INFORME DE HITO DE CONTROL N° 3991-2025-CG/GRMD-SCC

"MEJORAMIENTO DEL SISTEMA DE MONITOREO E INVESTIGACIÓN DE LA FLORA, FAUNA Y MEDIO AMBIENTE DEL FUNDO EL BOSQUE DE LA UNIVERSIDAD NACIONAL AMAZÓNICA DE MADRE DE DIOS, DISTRITO DE LAS PIEDRAS PROVINCIA DE TAMBOPATA, REGIÓN MADRE DE DIOS", CON CUI N° 2338344

HITO DE CONTROL N° 7 EJECUCIÓN DE OBRA Y LA PARTICIPACIÓN DE LA INSPECCIÓN AL MES DE MARZO DE 2025

Gráfico n.º 1
Cubículos y distribución de aparatos sanitarios y puerta en SS HH

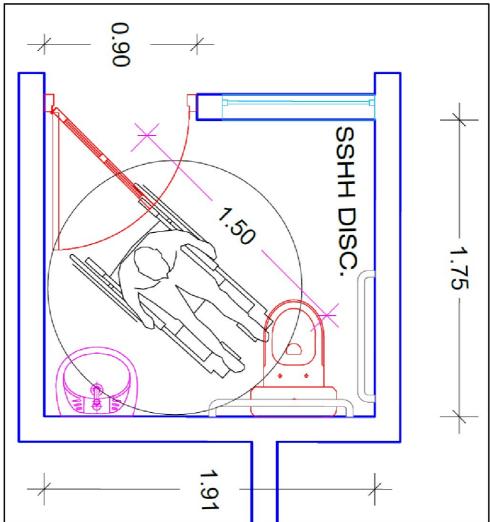
De la imagen precedente se visualiza un traslape entre las áreas del giro de silla de ruedas, el giro de la puerta y posiblemente con el área de los aparatos sanitarios inodoro y lavamanos, esto afectaría al acceso, movimiento interior de silla de ruedas.

Gráfico n.º 2 Longitud de canal en terreno de tercer a persona

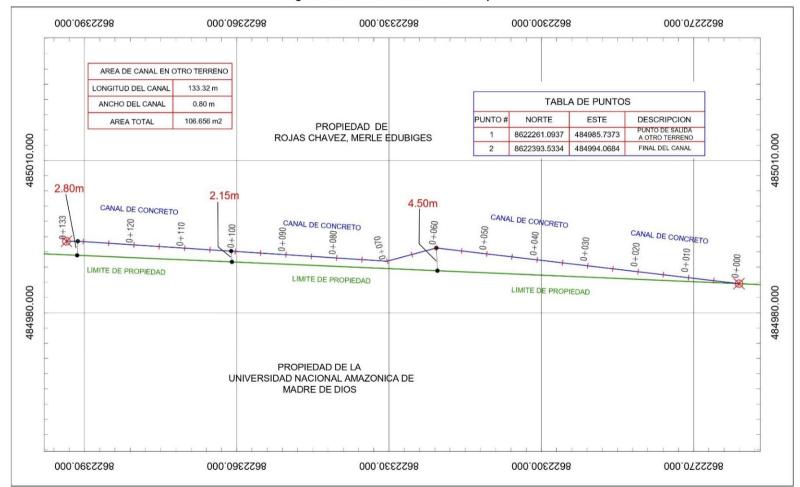
La entidad previa a la aprobación del expediente técnico original y el expediente técnico del adicional de obra n.° 3 no ha advertido detalladamente los límites de propiedad. Los ejecutores de la obra también no observaron durante la realización de los trazos o replanteo, esta situación indica que los trabajos del canal se hicieron en terreno de un tercero en un área de 106,656 m² aproximadamente.

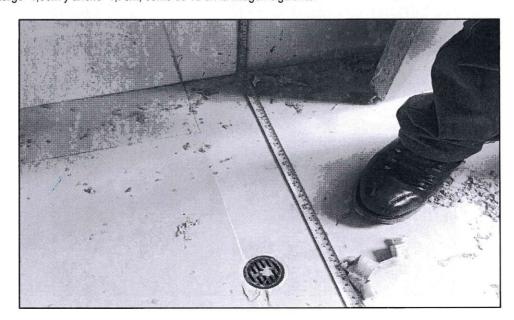
1. Cubículo o medidas interiores del servicio higiénico para personas con discapacidad tiene las medidas de largo=1,95m y ancho=1,75m, como se ve en la imagen siguiente:

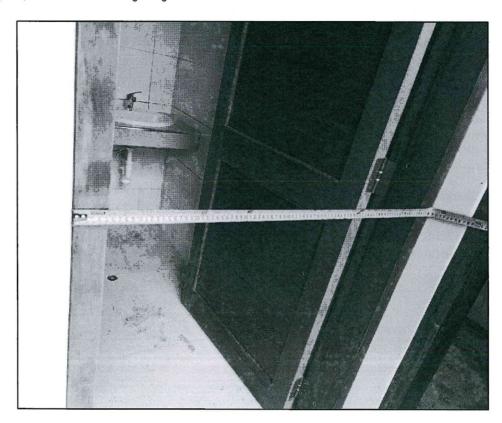
2. Las medidas de la puerta del servicio higiénico para personas con discapacidad tienen un ancho=0,90m y altura= 2,15m, como se ve en la imagen siguiente:

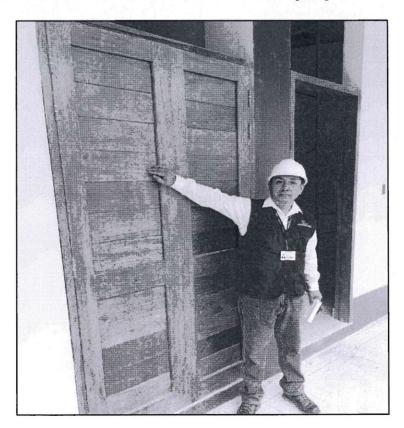
4. Las puertas de SUM, área de flora (lasa de trabajo, recolección de muestras y sala de exhibición) y área de fauna (sala de trabajo, recolección de muestras, sala de exhibición y oficina de monitoreo) no cuentan con elementos de visualización¹ de exterior al interior o viceversa, como se ve en la imagen siguiente:

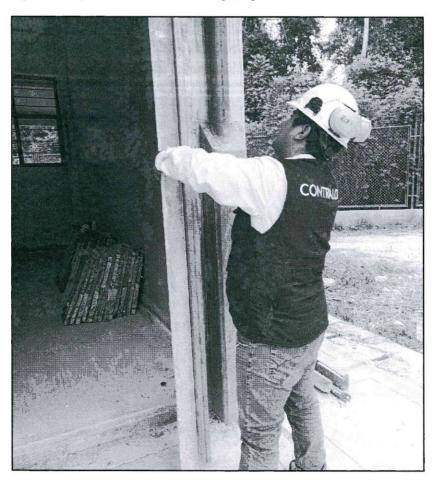
6. Se verificó la instalación de la puerta del área de flora, ambiente sala de trabajo donde se evidencia una pequeña curvatura longitudinal de puerta, como se ve en la imagen siguiente:

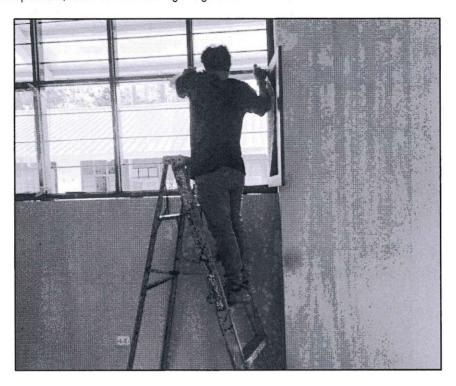
7. El personal del contratista del servicio de suministro e instalación de ventanas, no cuenta con equipos de protección personal, como se ve en la imagen siguiente:

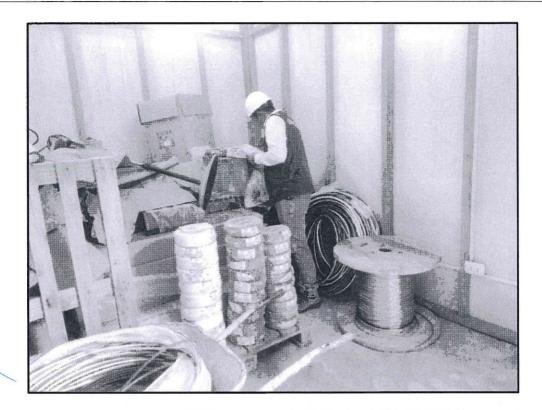
2. Se ha verificado el saldo algunos materiales de Almacén de obra, en base al Movimiento Mensual de Almacén Programado - Adquiridos correspondiente al mes de marzo 2025, como se muestra en las imágenes siguientes:
